SOPRINTENDENZA SPECIALE PER IL PIANO NAZIONALE  
DI RIPRESA E RESILIENZA

**Oggetto:** [ID: 5752] Procedimento di Valutazione di Impatto Ambientale, ai sensi dell'art. 23 del D.Lgs. 152/2006, relativa al progetto per la realizzazione un impianto eolico, denominato "Trapani 3", costituito da 30 aerogeneratori e dalle opere di connessione alla RTN, per una potenza complessiva di 126 MW, Comuni di Marsala (TP), Mazara del Vallo (TP), Salemi (TP) e Trapani (TP).

Proponente: Enel Green Power Solar Energy S.r.l.

**Parere tecnico-istruttorio**

Figura 1 – Elaborato di progetto “Revisione layout su CTR”

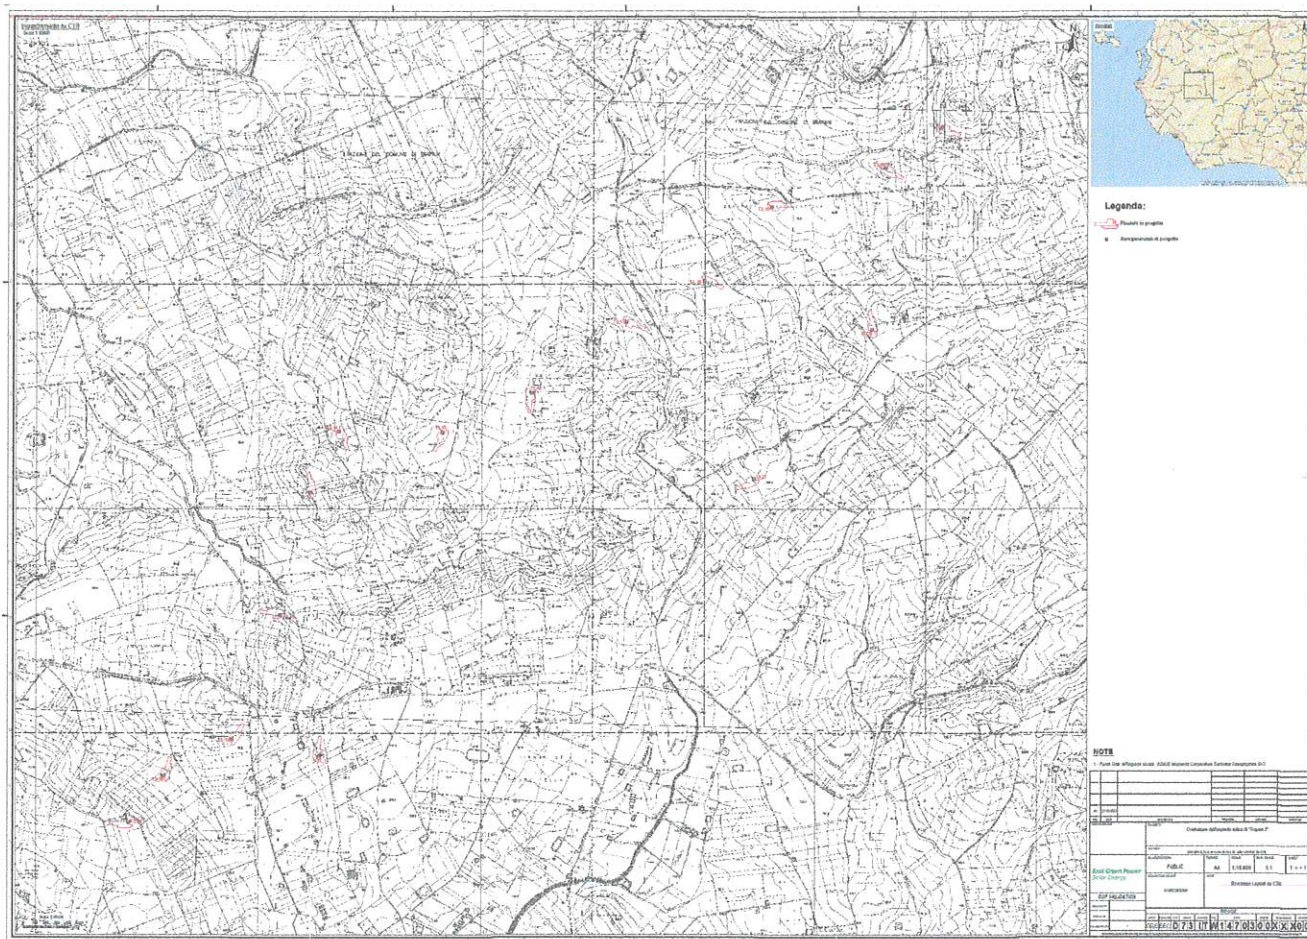
CONSIDERATO che con nota prot. ENEL-ESS 375 del 28/10/2022, acquisita dalla Soprintendenza Speciale per il PNRR al prot.n. 5197 del 02/11/2022, la società comunicava l'invio del nuovo layout ridotto facendo seguito alla nota prot. ENEL-ESS 375 del 28/10/2022, allegando la seguente cartografia atta ad illustrare la nuova configurazione di progetto:

**CONSIDERATO** che, dall'esame degli elaborati pervenuti, benché le turbine sono state diminuite a 16 come da Tavola layout ridotto Trapani 3 GRE-EEC- D-73 IT-W-1.4703 -00-XXX-00, le aree d' intervento restano inserite in un multiforme paesaggio agrario di tipo tradizionale, ricco di architetture produttive -Beni Isolati/Nuclei storici- conte sopra rappresentato, comunque non gravato da vincoli paesaggistici, nonché interessate dagli effetti cumulativi, anche potenziali, derivanti dalla compresenza di più impianti di energia alternativa,

Figura 2 – Elaborato di progetto "GRE\_EEC\_D\_26\_IT\_W\_14703\_00\_135\_00"-layout d'impianto ed impianti eolici esistenti autorizzati ed in autorizzazione

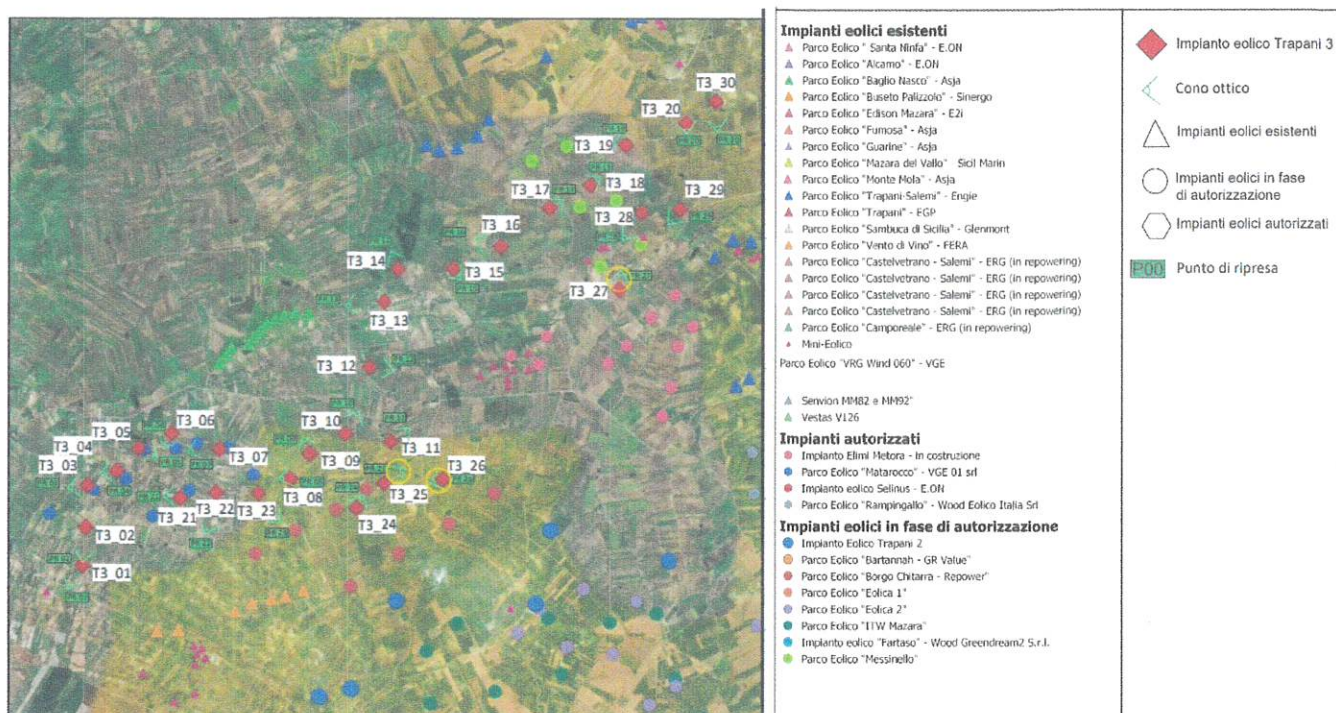
ESAMINATA la Tavola GRE\_EEC\_D\_26\_IT\_W\_I 4703\_00\_135\_00 layout\_d'impianto\_e\_impianti eolici\_esistenti\_ autorizzati\_e\_in\_ autorizzazione, ove sono individuati tutti gli aerogeneratori di altre Ditte ed anche della stessa, **questa Soprintendenza ravvisa che la medesima area risulta già interessata, con corposo e consistente affollamento, dalla realizzazione di parchi eolici di altre Società esistenti, approvati e di previsione che, congiuntamente alle 30 turbine eoliche del presente impianto, determinerebbero un effetto cumulo paesaggistico di rilevante impatto.**

**CONSIDERATO** che, nonostante la rimodulazione del layout di progetto diminuisca a 16 le turbine eoliche, le stesse restano inserite in un multiforme paesaggio ricco di architetture produttive, beni isolati e nuclei storici come sopra descritto, nonché già interessato dalla compresenza di più impianti di energia da fonti alternative, fonte di rilevanti impatti cumulativi;

**CONSIDERATO E VALUTATO** che, come si evince chiaramente dagli elaborati di progetto, l'area interessata dall'intervento risulta già gravemente compromessa ed alterata dalla presenza di numerosi impianti di energia da fonti alternative e che la realizzazione di ulteriori 16 aerogeneratori – benché ridotti rispetto al layout iniziale- alti ben 200 metri, porterebbe ad un ulteriore appesantimento degli impatti cumulativi derivanti nonché alla formazione di un evitabile "effetto selva";
